「静岡県中央新幹線環境保全連絡会議 (地質構造・水資源専門部会委員)」 へのご説明

令和元年8月20日(火)

東海旅客鉄道株式会社

図 本坑トンネルにおける湧水量低減対策(イメージ)

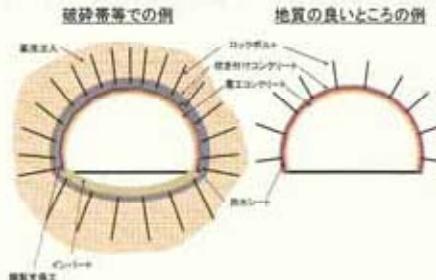
○トンネル掘削時の湧水量低減対策

- ・トンネル掘削においては、吹き付けコンクリート、防水シート、覆工コンクリートを施工し、湧水量を低減していきます。
- ・また、破碎帯等においては、薬液注入などの補助工法も実施しています。

図 西伊豆流量のデータ整理(イメージ)

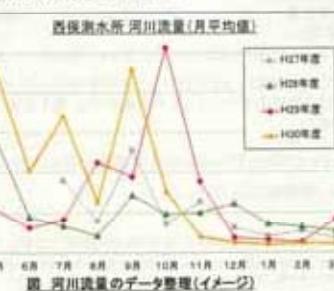
○工事中のデータの整理

工事中も、当社や静岡県が実施する調査結果等をもとに、上・中・下流域ごとの河川の流量や水質等のデータを時系列で変化がわかるような形で整理し、静岡県中央新幹線環境保全連絡会議の専門部会委員等による評価が可能となるよう、静岡県へ随時報告していきます。報告方法等は今後、静岡県と相談して決めていきます。

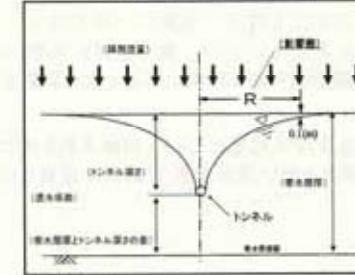
(西俣非常口からのトンネル湧水は)東京電力ホールディングスに取水されないように静岡県側に流れる水量として戻すべき

・工事中、一時的に西俣非常口から西俣川へ流したトンネル湧水は、大井川と合流し東京電力ホールディングス株式会社が管理する田代ダムにおいて水利権の範囲内で取水されますが、トンネル湧水は河川の流量の減少量よりも多いことから、トンネルがない状況と比べても取水地点より下流での流量が減ることは無いと考えています。

図_大井川河川系河川整備計画(中部地方整備局、平成28年1月)に記載

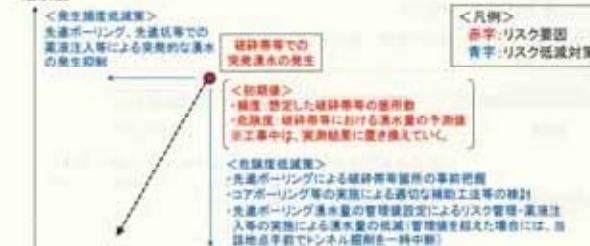
大井川の水量を増加させることへの懸念や対策

・トンネル湧水は河川流量の減少量よりも最大で約2～3割程度多くなると予測しています。

・静岡県からは、井川ダムと畠畠第一ダムは、平常時で満水になることはないと聞いていますが、大雨などトンネル湧水の具体的な流し方は静岡県等と調整していきます。

図_西俣川湧水の戻し方

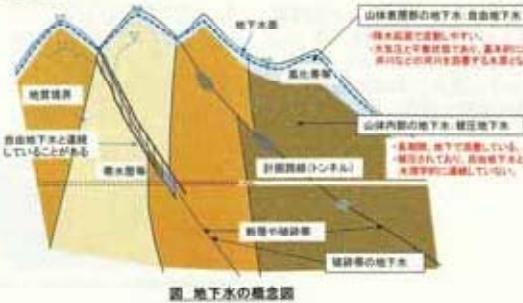
(西俣非常口からのトンネル湧水は)東京電力ホールディングスに取水されないように静岡県側に流れる水量として戻すべき

・工事中、一時的に西俣非常口から西俣川へ流したトンネル湧水は、大井川と合流し東京電力ホールディングス株式会社が管理する田代ダムにおいて水利権の範囲内で取水されますが、トンネル湧水は河川の流量の減少量よりも多いことから、トンネルがない状況と比べても取水地点より下流での流量が減ることは無いと考えています。

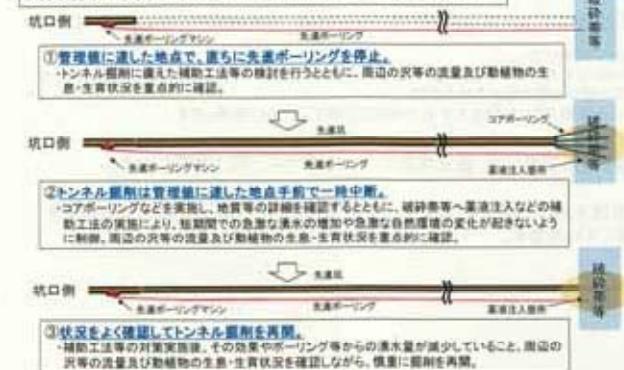
・2018河川局の報告によれば、大井川のpHは7.5-8.0であり、国の基準(5.8-8.5)よりも狭い範囲にある。さらにSSでは大井川のそれが15mg/l以下であるが、国基準は40mg/lなど大井川の特性を考えないと環境が守れない。

・SSについては、大井川上流における環境基準はAA型とされており、その基準値の25mg/l以下で管理していくことを考えています。AA型は、環境基準の水域類型のなかで最も厳しいものであり、ヤマメ、イワナ等の貧腐水性水域の水産生物用として適用される水産1級も満たすものもあり、許容されうるものではないかと考えています。

・大井川上流域のpH測定結果は、7.0~8.7の範囲で確認しています。

・pHは6.5以上8.5以下で管理することで、アルカリ性側には、ほぼ現況河川の変動範囲に匹敵するものと考えています。酸性側について、pH6.5以上で管理する基準は、環境基準の水域類型のなかで最も厳しいものであり、ヤマメ、イワナ等の貧腐水性水域の水産生物用として適用される水産1級も満たすものもあり、許容されうるものではないかと考えています。

図_トンネル湧水量の推定

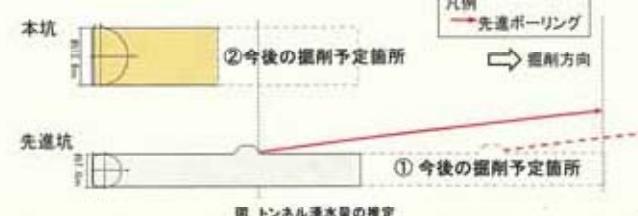
先進ボーリングで何がわかり、先進坑により何が明らかになるのか。
得られる事実とそこから解釈できることを列記して具体的に説明してください。

- ・先進ボーリングは、大量の湧水を含む破碎帯などの位置等を事前に把握することを目的としています。
 - ①先進ボーリングで得られたデータ(湧水量、地山性状)を確認し、その結果、地質が悪い箇所ではコアボーリングなどを実施し、トンネル掘削前に透水係数などの物性値を把握し、これらを用いて先進坑の湧水量の推定を行います。
 - ②先進坑で得られたデータ(湧水量、透水係数等)により、本坑の湧水量を推定を行います。

図_岩石試料の例

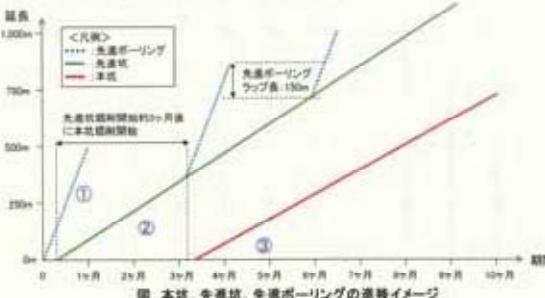
○コアボーリングで得られるデータ

- ・コアボーリングでは、円柱状の岩石試料が採取でき、透水係数など地質等のより詳細な確認が可能です。
